大間原子力発電所

敷地ごとに震源を特定して策定する地震動のうち内陸地殻内地震について

(コメント回答 その1)

(補足説明資料)

破壊開始点の設定の確認 〔本編資料4.2節の補足説明資料〕

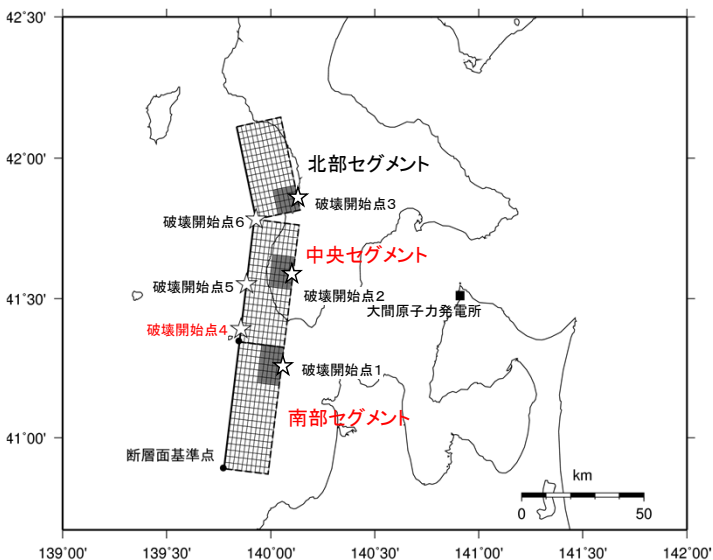
No.	項目	指摘時期	コメント内容	該当箇所
S4-5	F-14断層による地震	第1013回会合 (2021.11.5)	地震発生層の下端深さを設定するにあたり、微小地震の発生状況や他の検討項目について、近隣サイトの審査知見と比較しても大間付近に地域性があるとは考えられないため再度検討すること。	本編資料3.1節 P.13～P.20
S4-6	F-14断層による地震	第1013回会合 (2021.11.5)	F-14断層について、敷地における地震動評価に大きな影響を与える支配的なパラメータについて分析した上で、基本ケース及び不確かさケースを再整理し説明すること。 具体的には、地表断層を中心に均等配置した震源モデルを基本ケースとし、認識論的不確かさとして断層位置、断層傾斜角、短周期レベル、偶然的不確かさとしてアスペリティ位置を考慮するとともに、各々の不確かさの影響を分析した上で、認識論的不確かさの短周期レベルと偶然的不確かさのアスペリティ位置の重畳が考えられる。	本編資料3.2節 P.24～P.38 本編資料3.3節 P.40 本編資料3.4節 P.43～P.63
S4-7	奥尻三連動による地震	第1013回会合 (2021.11.5)	奥尻三連動の震源断層を設定するにあたり、地震モーメントの設定に用いている国交省ほか(2014)は津波評価のため作成されたスケーリング則であり地震動評価に適用できるか疑問であり、また微視的パラメータとの整合が取れていない。国交省ほか(2014)を用いるのであれば、長大な活断層に適用できるスケーリング則に関する知見を整理のうえ、その妥当性を説明すること。	本編資料4.2節 P.79, P.81～P.83, P.90～P.94 補足説明資料 4章 P.10～P.12 補足説明資料 5章 P.13～P.15
S4-8	奥尻三連動による地震	第1013回会合 (2021.11.5)	奥尻三連動の不確かさに関して、アスペリティ位置と敷地における地震動評価との影響分析を行うこと。また、断層上端に破壊開始点を設定している理由を記載すると共に、破壊開始点を複数設定したケースも検討すること。更に、長大断層であることを踏まえ、破壊伝播速度について宮腰ほか(2003)の知見を踏まえた検討も行うこと。	本編資料4.2節 P.84～P.89, P.94 本編資料4.4節 P.101～P.113 補足説明資料 6章 P.16～P.20

- 奥尻海盆北東縁断層～奥尻海盆東縁断層～西津軽海盆東縁断層の連動を考慮した地震について、敷地に及ぼす影響が大きくなるように工学的な観点から設定した破壊開始点4, 5, 6の地震動評価結果を確認する。
 - 2つのアスペリティから敷地に地震波が同時到達することを確認する。
 - 破壊開始点4, 5, 6の地震動評価結果を、強震動予測レシピに基づく破壊開始点1, 2, 3の場合と比較し、その影響を確認する。
